株式会社タカチ電機工業

## 製品仕様変更のご案内

拝啓 貴社益々ご清栄のこととお慶び申し上げます。平素は格別のお引き立て賜り厚く御礼を申し上げます。この度、防水・防塵プルボックス『BCAS082507G』のトップカバーにて仕様変更がございますのでご案内申し上げます。

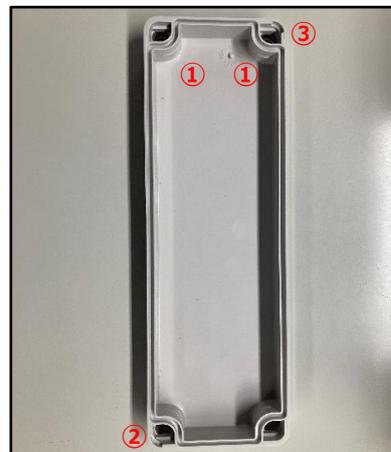
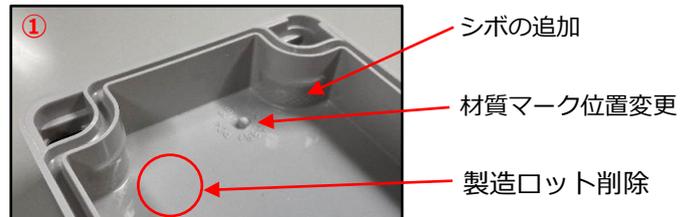
- 仕様変更対象型番：BCAS082507G
- 仕様変更内容：
  - トップカバー内側四隅にシボが追加されました。 ※写真①
  - 材質マークの位置変更、製造ロットが削除になりました。 ※写真①
  - トップカバーのみ嵌合部の凹凸形状が変更になり、対角とも凹になりました。 ※写真②③

※変更品の写真はサンプルの為、ガスケットがございません。  
本製品には従来品と同様のガスケットがございます。

- 材質の変更はございません。
- 変更の理由につきましては金型の老朽化による更新、製品改良になります。
- 変更日については 現行品在庫が無くなり次第順次切り替えになります。
- 2019-2020総合カタログからの型番・価格の変更はございません。
- ★ ご不明な点などございましたら、お手数ですが営業部担当までお問い合わせ下さい。
